GEMEINDE HERMERSBERG

BEBAUUNGSPLAN "AN DER BLEICHE" M. = 1 : 1000

Projekt: Bebauungsplan "An der Bleiche" - vereinfachte Änderung					
Bauherr: OG Hermersberg			Änderung:	Datum:	Name:
Planinhalt: Bebauungsplan					
	Datum:	Name:			
bearbeitet:	März 2015	Na			
gezeichnet:	März 2015	Pf	Ingenieurbüro:	Maßnahmenträger:	
geprüft:					
Projektnummer:	Blattnummer: - 1 -	Maßstab: 1:1000

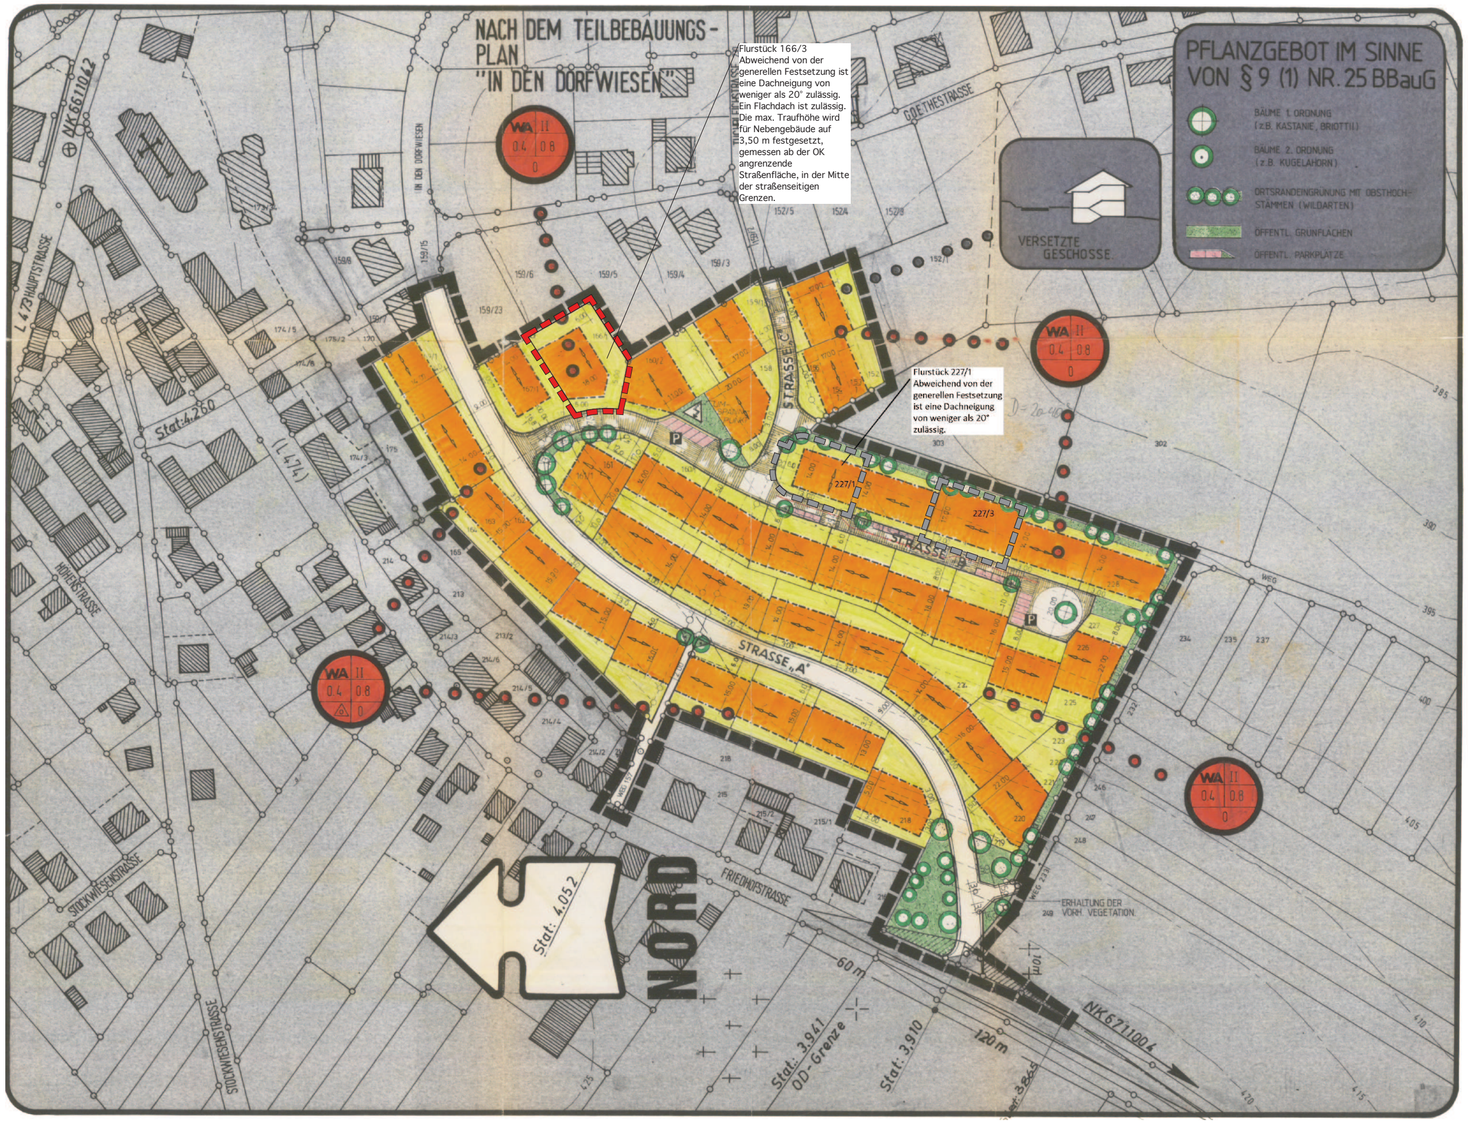
Für die Parzelle 227/3, In den Rödern 11, wird die hintere Baugrenze um 3,00m erweitert.

Für die Parzelle 227/1, In den Rödern 7, wird die Firstrichtung um 9o° gedreht, eine Dachneigung von weniger als 20° wird zulässig.

Für die Parzelle 166/3, In den Rödern 3, ist eine Dachneigung von weniger als 20° zulässig. Ein Flachdach ist zulässig.
Die maximale Traufhöhe wird für Nebengebäude auf 3,50 m festgesetzt, gemessen ab der OK angrenzende Straßenfläche, in der Mitte der straßenseitigen Grenze.
